ホイスト用電磁接触器変更のお知らせ (S-KR11→S-CR11)

件名	ホイスト用電磁接触器変更のお知らせ (S-KR11→S-CR11)	発行日付	2014 年 3 月 12 日	周知対象区分
		三菱電機 FA 産業機器株式会社 〒819-0192 福岡市西区今宿東1-1-1 TEL (092) 805-3400		代理店

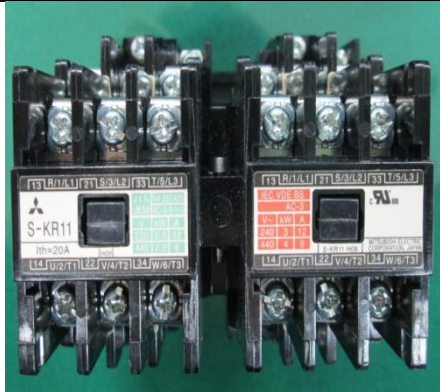
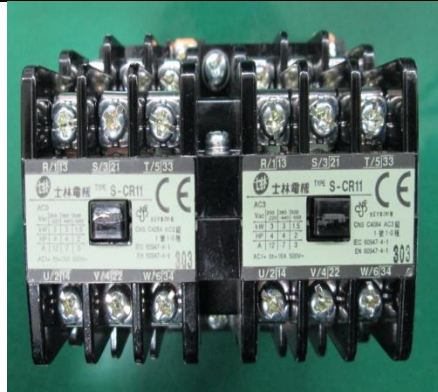
電磁接触器 S-KR11 (三菱電機製) から S-CR11 (士林電機製) への変更となります。

S-KR11 (切替前)	S-CR11 (切替後)
外観		
外形寸法 (縦×横×高さ)	68.6×82×94.5	64×82×88.5
取付ピッチ (縦×横)	50×73 (2-M4 ｽﾃｯﾄﾞ)
